Orkanger, 20.10.2018

### Innspel til Nasjonal ramme for vindkraft

**Vi har markert Grytdalen naturreservat med raudt (analyseområde 23)**

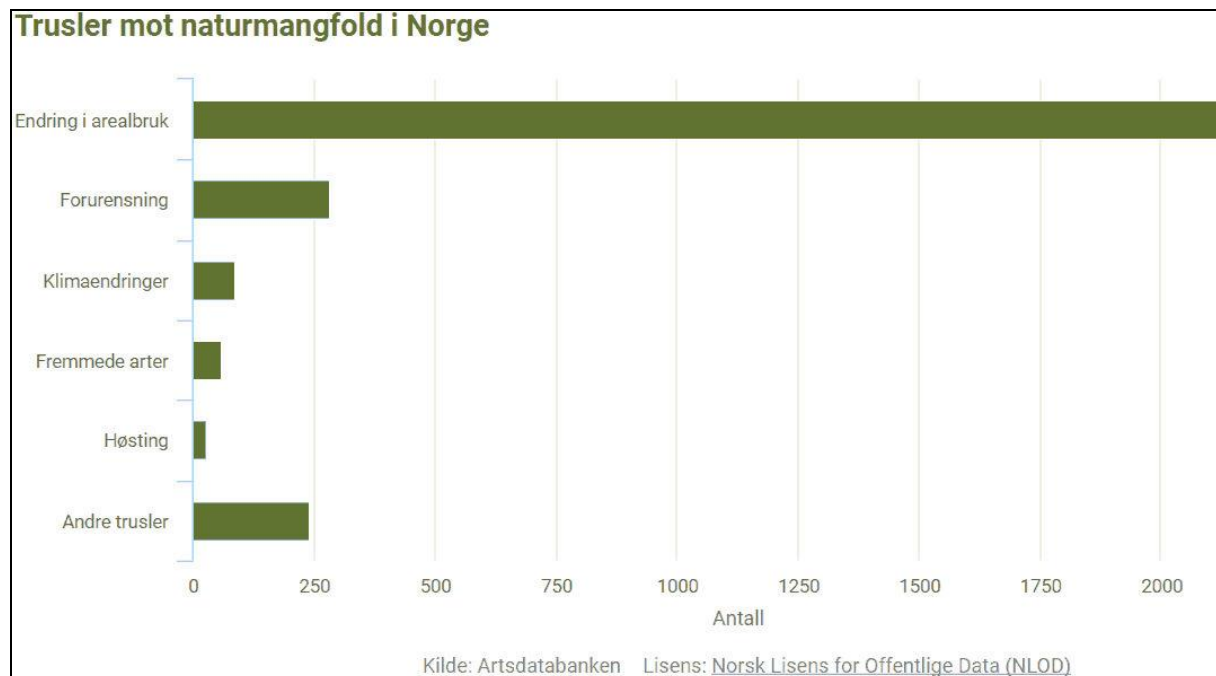
Grytdalen naturreservat er markert med «hard eksklusjon» mot vindkraftanlegg i analysekartet, men vi er overraska over at det i tillegg ikkje er sett opp ei sone med «hard eksklusjon» rundt naturreservatet. Det er også grunn til å nemne at det er eit større trekk av hjort i samband med Grytdalen.

Det vil påverka verneinteressene for naturreservatet negativt med vindkraftanlegg tett inntil reservatgrensene. Det same gjeld for Trollheimen landskapsvernområde.

Vi meiner at det bør bli lagt inn ei brei sone med «hard eksklusjon» mot vindkraftanlegg rundt Grytdalen naturreservat, Trollheimen landskapsvernområde og andre verneområde.
